福島第一原子力発電所 覆土式一時保管施設の増設における 質問の回答について

平成26年2月10日
東京電力株式会社

覆土式一時保管施設の構造の詳細

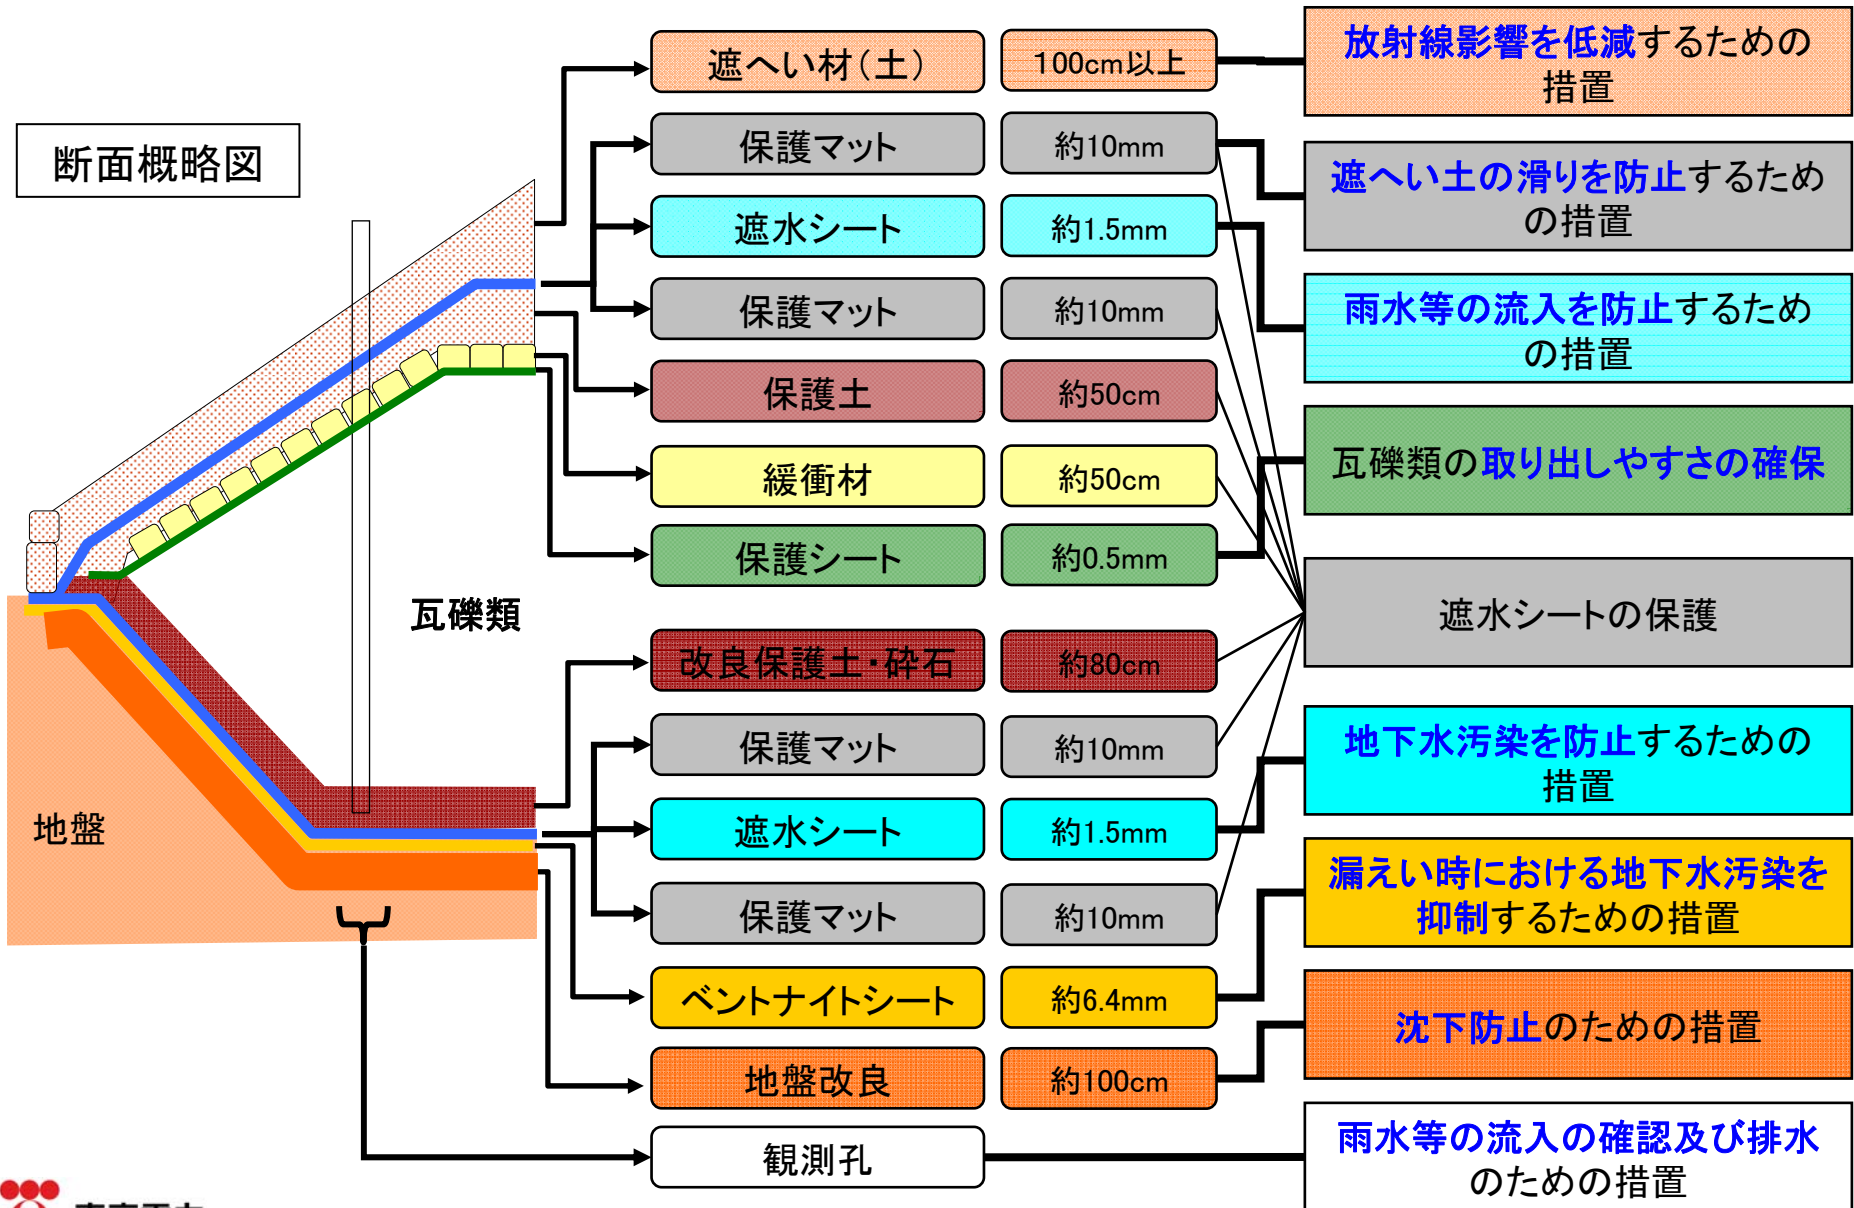
Q1:

いかに強固な施設を造ったとしても念には念を入れることに越したことはない。過去の産業廃棄物処理施設最終処分場では、シートを幾重にも措置しても経年劣化により外部に漏れ出し下流域を汚染しているのが現状である。これまでの汚染水対策は、問題が発生してからの対策であったことから、あらかじめ重層的・予防的対策を実施することが必要である。そのため、地盤の上に直にシートではなく地盤の上はコンクリートとし、その上に各種シート・保護土で覆うこととしてはどうか。

A1:

覆土式一時保管施設の構造の詳細は、添付①の通りです。

シートは、地盤の上に直接敷設するのではなく、地盤には土とセメントを混合し強化する地盤改良を実施し強度を確保した上で敷設しています。

この地盤改良は、瓦礫類を収納し覆土までした場合に地盤にかかる最大荷重(約110kN/m²)と比較して、十分な地盤支持力(約200kN/m²)を有しています。

瓦礫類の取り出し方法

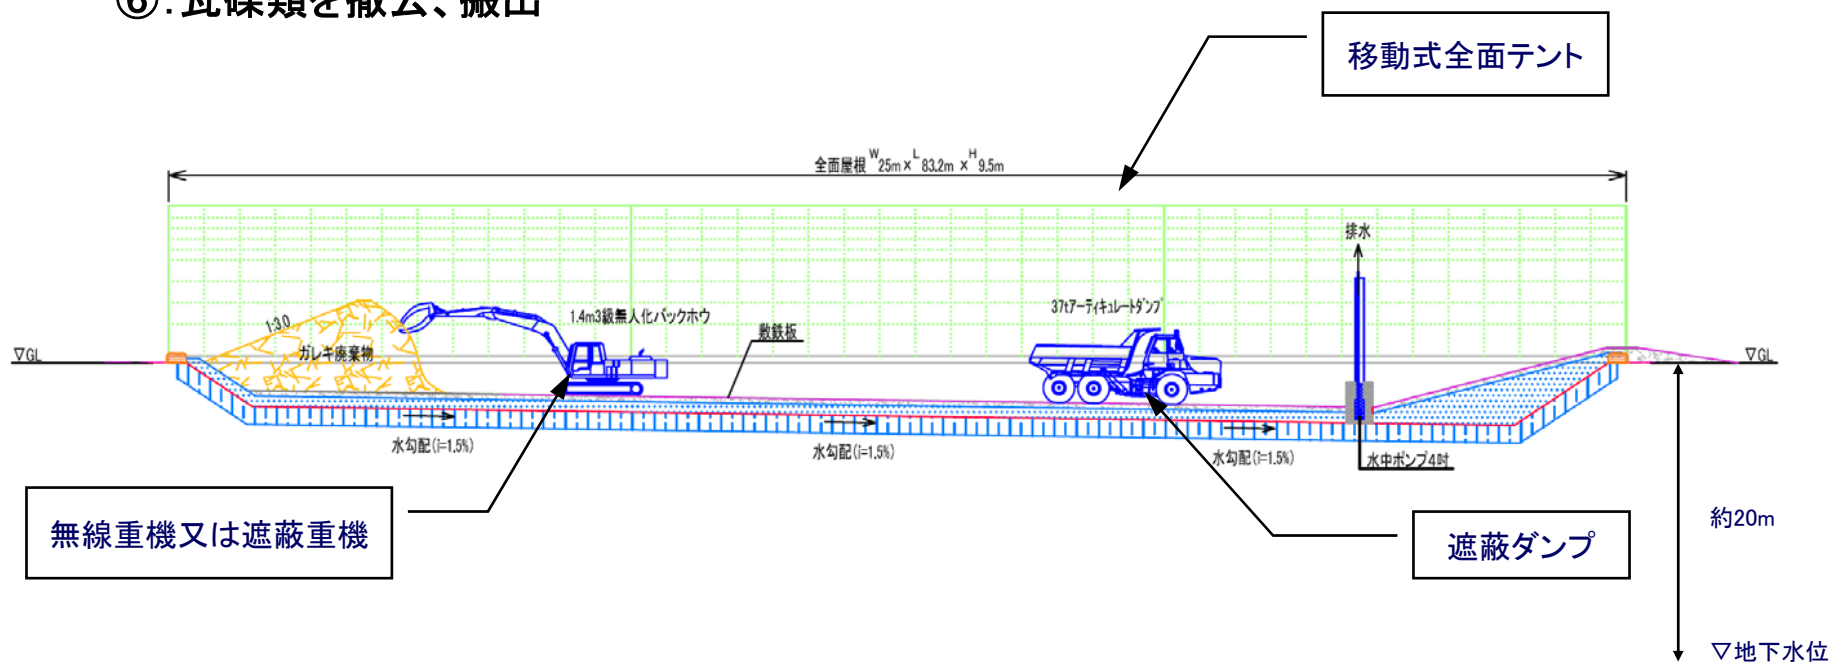
Q4:

一時保管の期限を明示いただきたい。その上で、廃棄物の取出し方法をあらかじめ明示いただきたい。保管期限が到達した際に、将来、周辺に影響なく取り出す方法としてどのような方法を考えているのか、教示いただきたい。

覆土式一時保管施設での一時保管の期限は、第1・2槽の設置に当たってご説明させていただいたように、最大で20年としております。

取り出し方法は、搬入と逆の手順で、添付②の通りとなります。

以下の手順により瓦礫類を取り出す。

- ①: 覆土を掘削
- ②: 移動式全面テントを設置
- ③: 遮水シートを撤去
- ④: 緩衝材(保護瓦礫パック)を撤去
- ⑤: 保護シートを撤去
- ⑥: 瓦礫類を撤去、搬出

瓦礫類の保管形態の変更計画

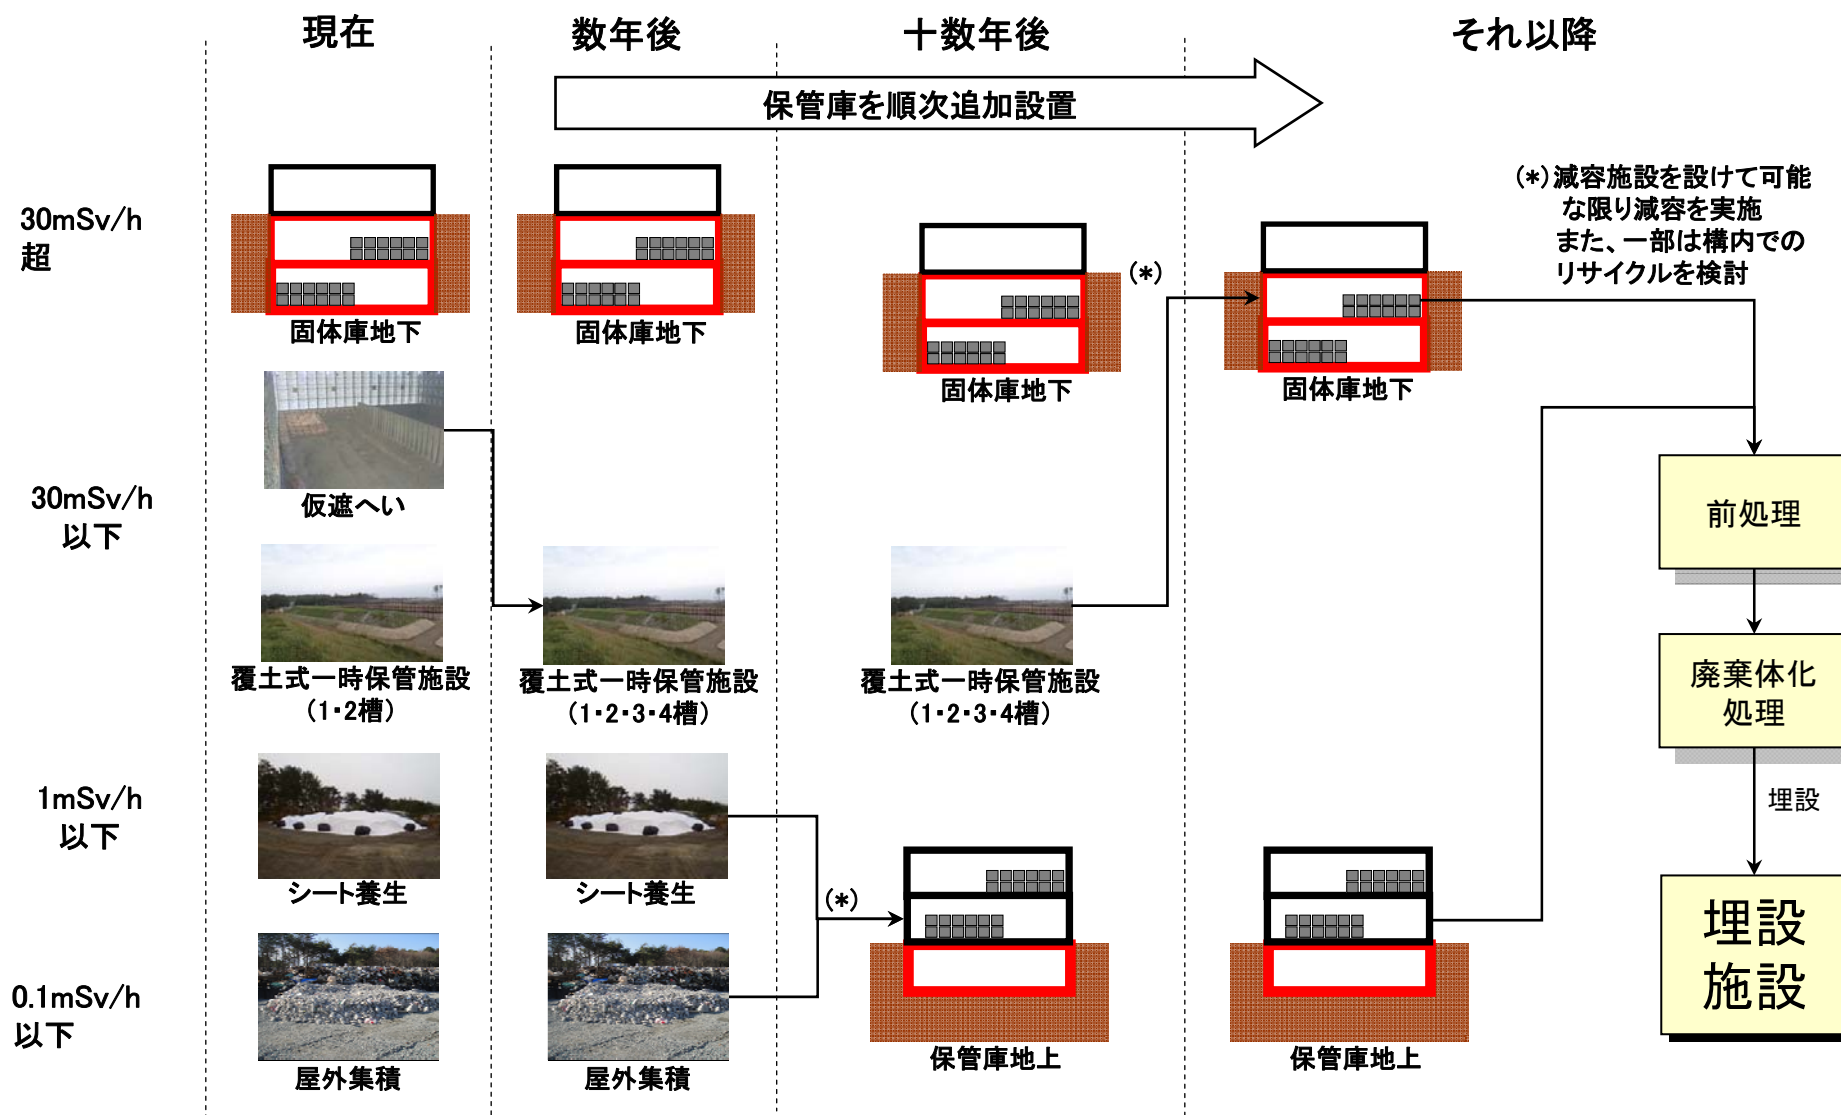
Q7:

最大で20年間保管するとあるが、20年間安定して保管できるような構造となっているのか。また、20年間の貯蔵が「一時保管」といえるのか。貯蔵施設を建設してそちらの施設で保管したほうがよいのではないか。

長期的には添付③の通り、貯蔵施設を建設し保管する計画でおりますが、貯蔵施設は一定の建設期間を要すること、また、覆土式一時保管施設では覆土等により放射線遮へい、飛散抑制等の措置がとられていることから、むしろ他の保管エリアを改善していくことが望ましいと考えています。

保管形態を現状の屋外集積や仮設保管設備から恒久的な貯蔵設備へ移行していく

中間貯蔵施設の保管形態(案)

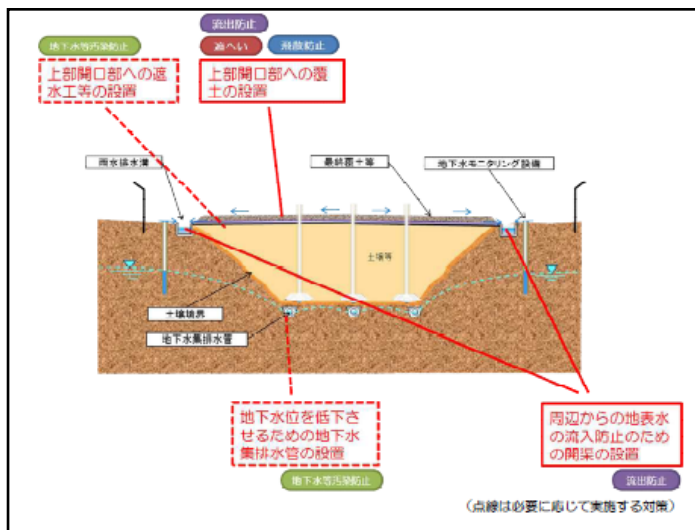
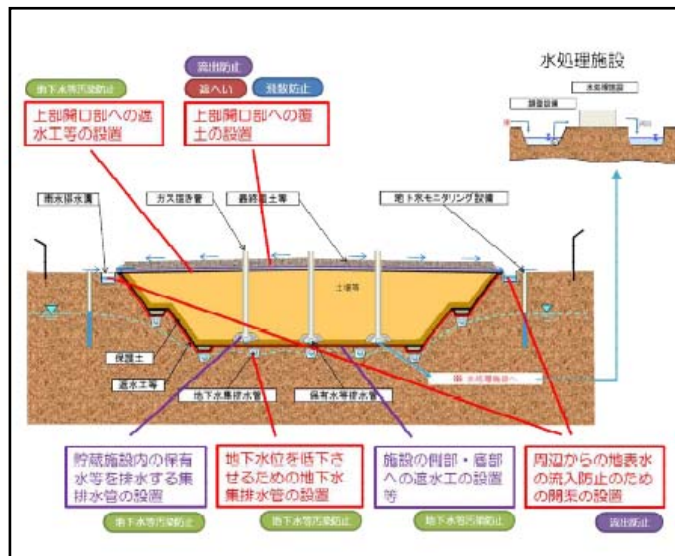
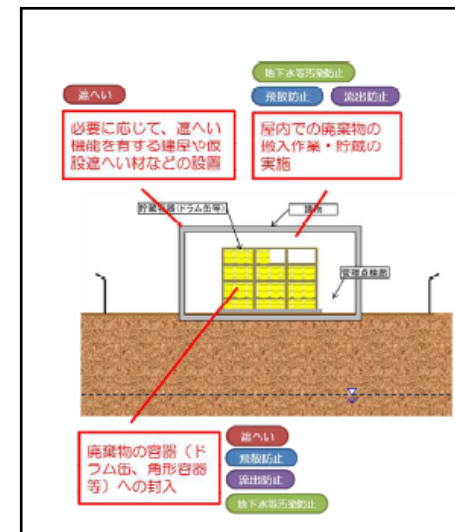
Q11:

現在、環境省が計画している中間貯蔵施設に貯蔵される廃棄物とその施設の安全性の確保方策と、今回の覆土式一時保管施設に保管される廃棄物とその施設の安全性の確保方策の違いをわかりやすく説明願いたい。

中間貯蔵施設では、(1)土壌貯蔵施設(Ⅰ型)、(2)土壌貯蔵施設(Ⅱ型)、(3)廃棄物貯蔵施設の、3タイプの保管形態が計画されています(参考④)。

覆土式一時保管施設の構造は「(2)土壌貯蔵施設(Ⅱ型)」に、比較的線量が高い瓦礫類を保管できるよう、以下の対策を追加しております。

- 受入時にテントを設置し放射性物質の飛散を抑制
- 覆土厚を厚くし遮へい効果の強化
- 地盤改良による地盤の強化 等

しかし、比較的線量が高い瓦礫類の放射能濃度は10万(Bq/kg)超であるため「(3)廃棄物貯蔵施設」の保管に相当します。

このため、覆土式一時保管施設は一時保管としており、今後、固体廃棄物貯蔵庫等の恒久的な保管施設の増設を進め、当該保管形態に移行して行くこととします(参考③)。
